巴丹托鲁水电项目

— 关键问题事实查证及依据

国际自然保护联盟类人猿部门
2020年4月

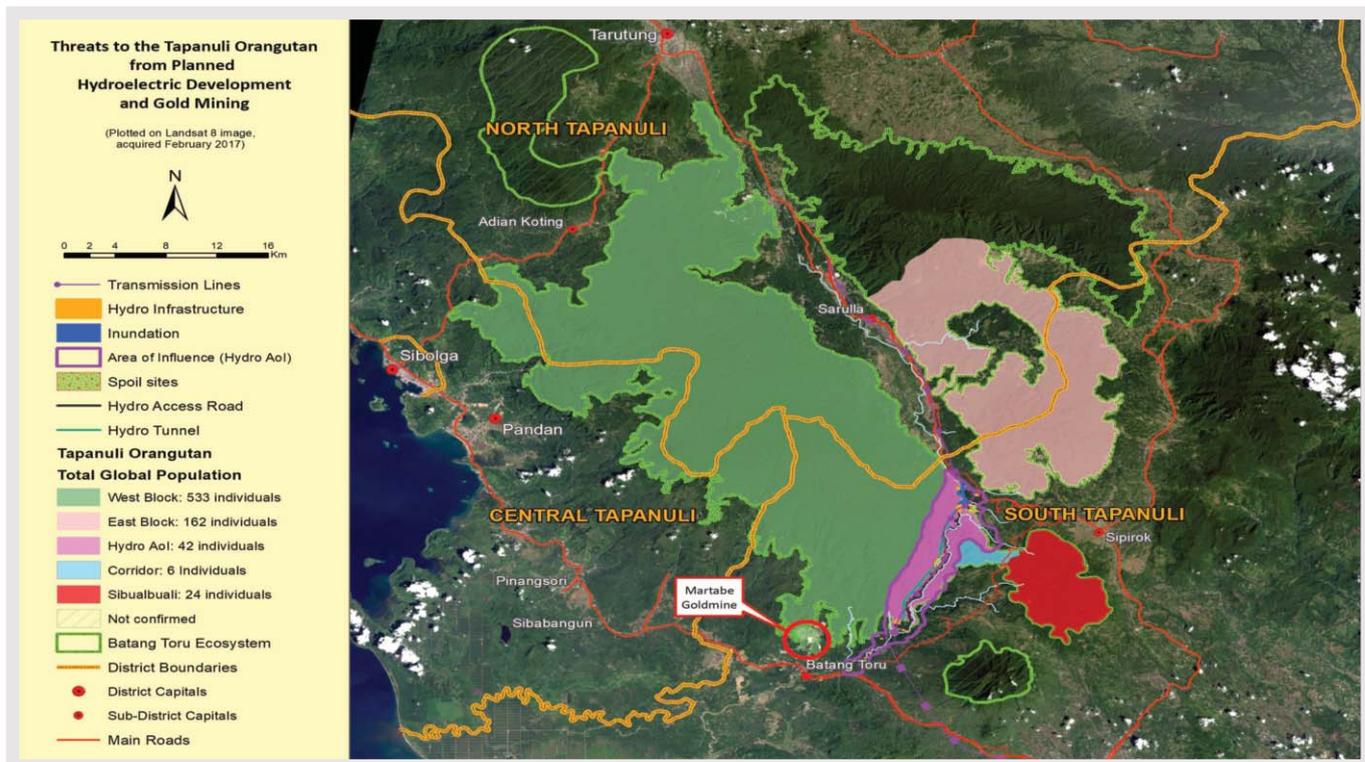
- 水电影响区（水力发电项目的影 响区域，紫色Hydro AoI范围）和走廊均为西区的组成部分，其西南区域穿越了巴丹托鲁河。水电影响区涵盖了巴丹托鲁生态系统中最后一批原始低地森林。¹⁵ 水电项目将沿该区域大部分河段修建进场道路和铺设电力线路，涉及土地清理，引发对红毛猩猩的危害。

- 西区和东区之间最有可能的连接点是水电影响区的北端。历史地图（见“集合种群”部分）表明，过去一百年内甚至更加近期，这里都还有森林连接。为了确定这些种群之间的个体何时停止

流动，或者是否已经停止流动，应该专门开展基因研究。而这里恰恰是项目淹没区的位置，输电线路从这里一路向北铺到山谷中。
